# 无锡地铁集团有限公司

锡地铁函〔2021〕216号

## 关于和风路与信成道交叉口东南侧地块出让 地铁保护意见的函

和风路与信成道交叉口东南侧地块与轨道交通关系图

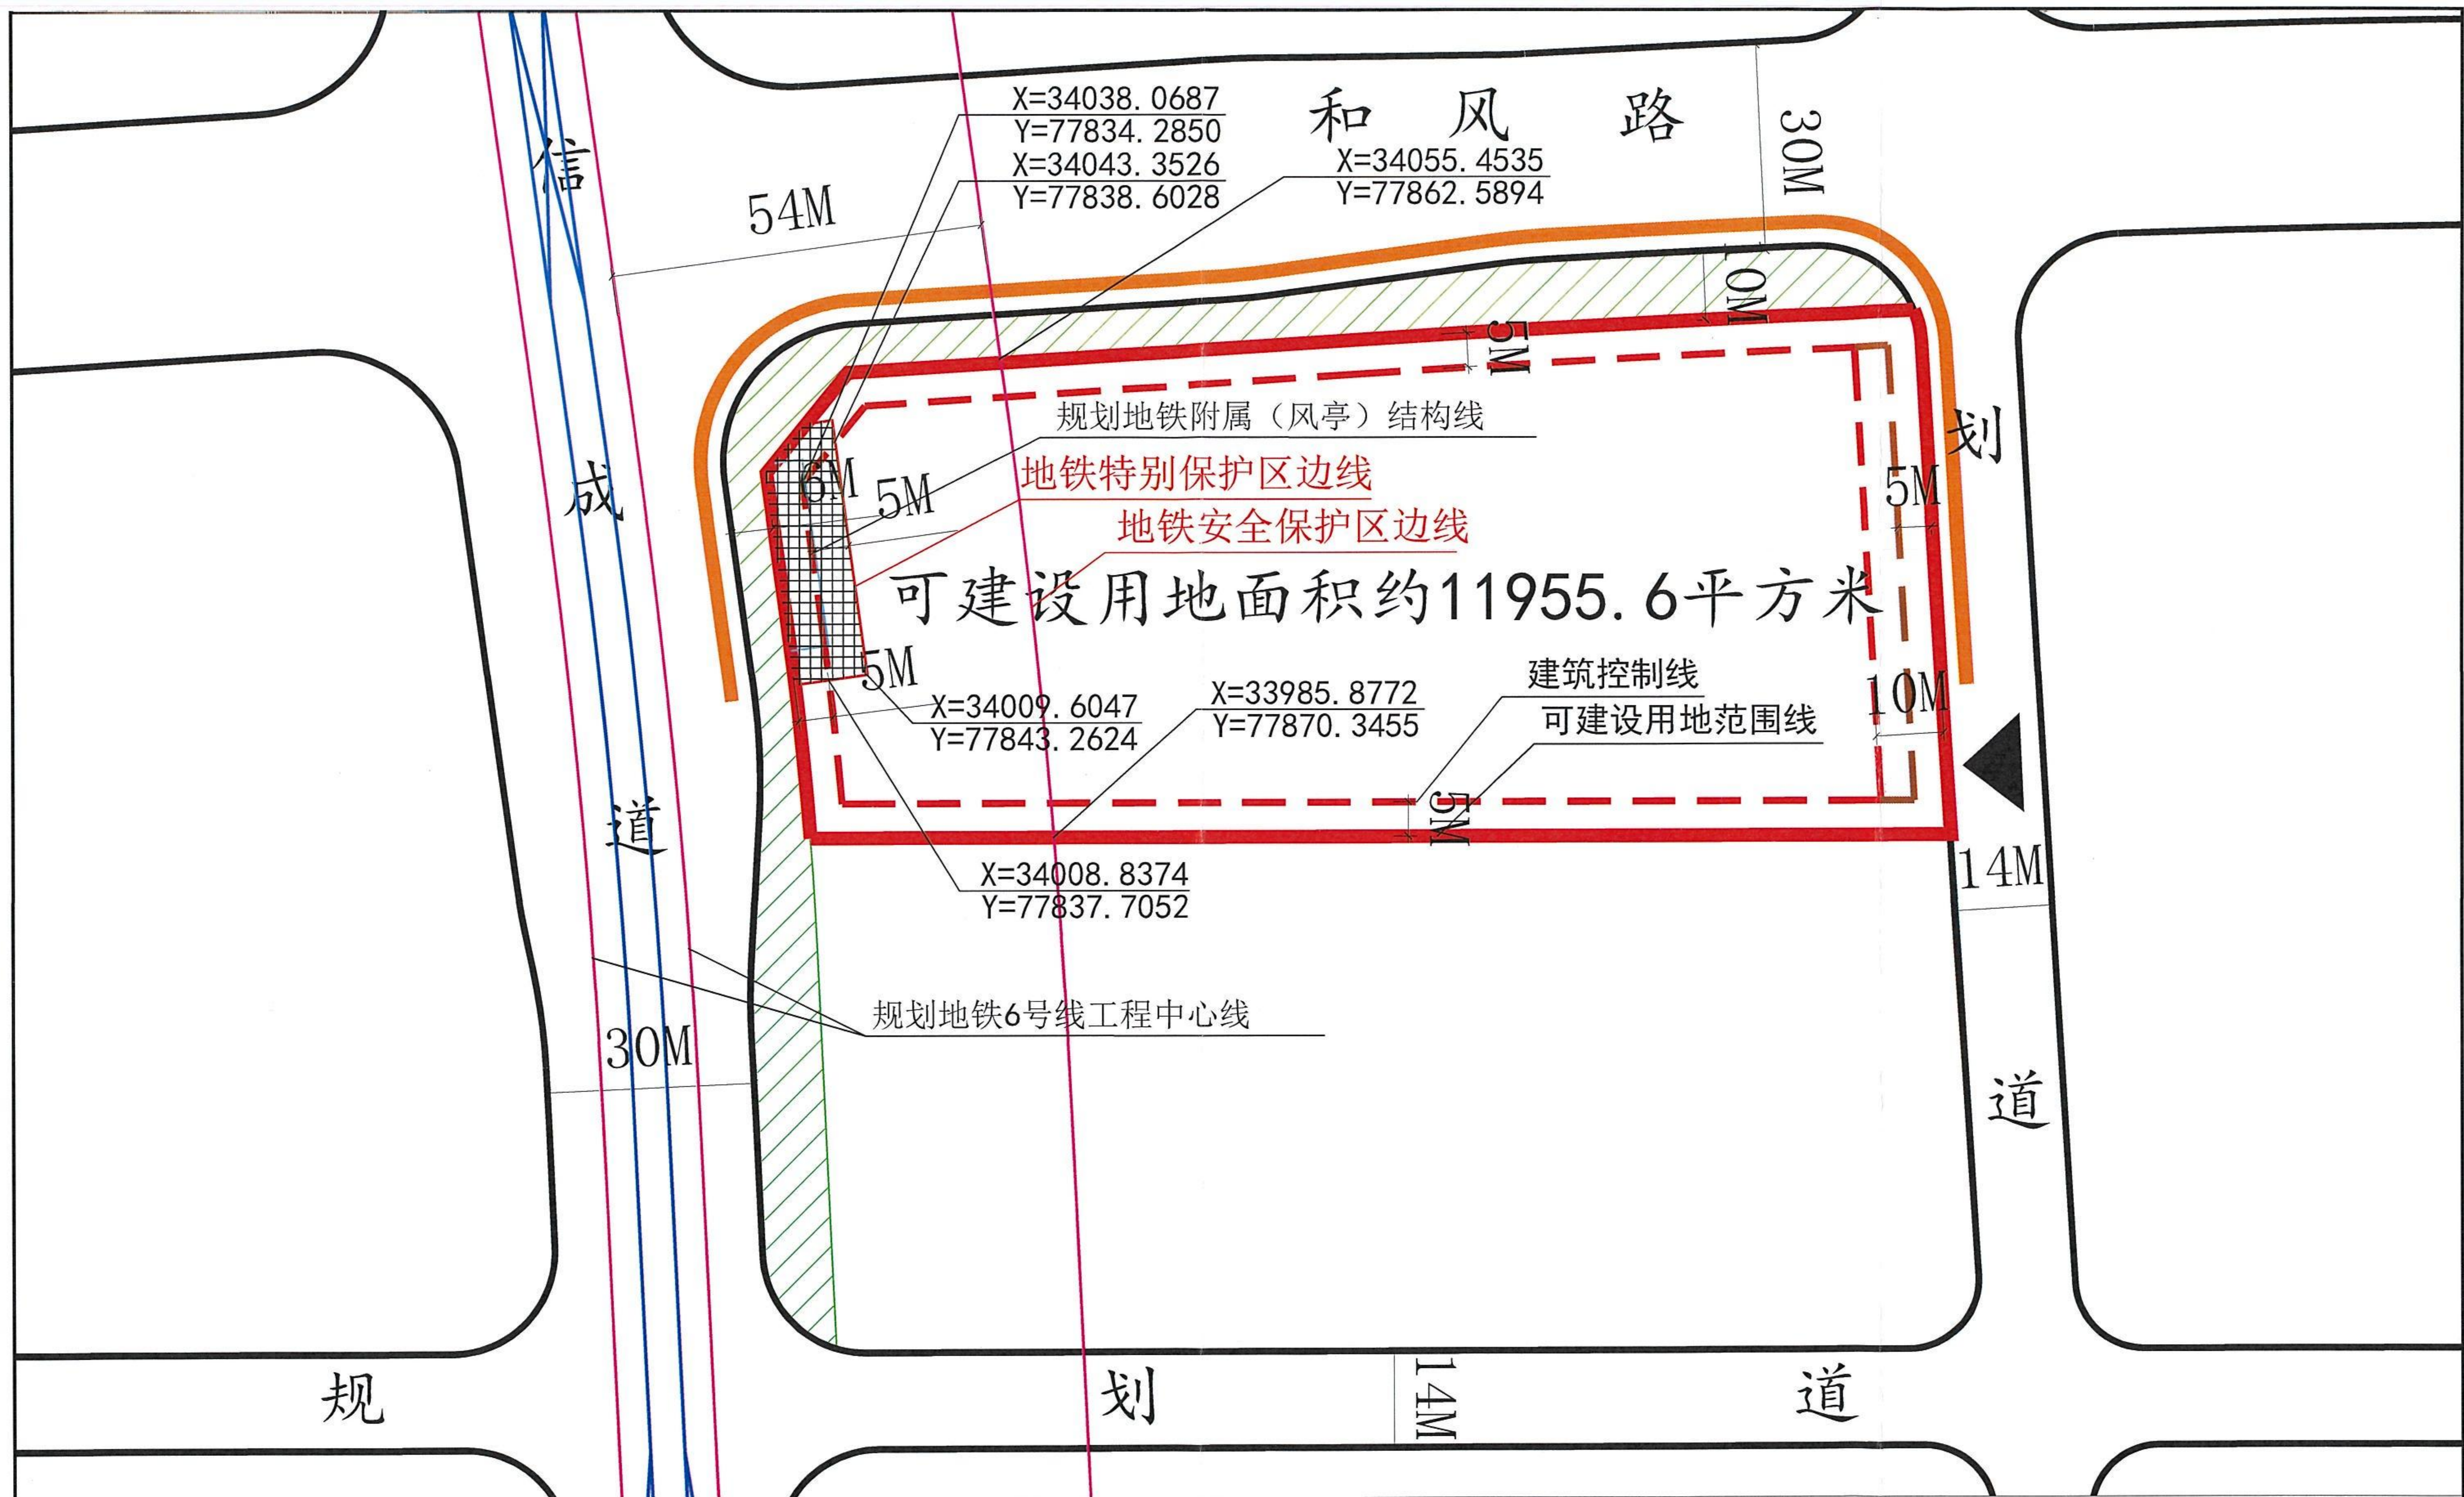
和风路与信成道交叉口东南侧地块（以下简称“该地块”）位于地铁6号线的安全保护区及特别保护区内。该地块可建设用地范围线内涉及地铁特别保护区的，我公司已在附图中采用网格进行标识。

根据《无锡市轨道交通条例》关于安全保护区的管理规定，地块开发建设单位应当事先书面征求地铁集团的意见；地块内实施方案（包括围墙、出入口、管线等附属设施）与地铁设施之间应满足结构安全退距、消防、环评等技术要求；在特别保护区内除《无锡市轨道交通条例》第二十六条规定允许的建设活动

外，不得进行其他建设活动；地块开发建设单位应当分析、论证施工活动对轨道交通设施的影响，制定轨道交通设施安全保护区方案，并经地铁集团同意后，按照方案进行施工。
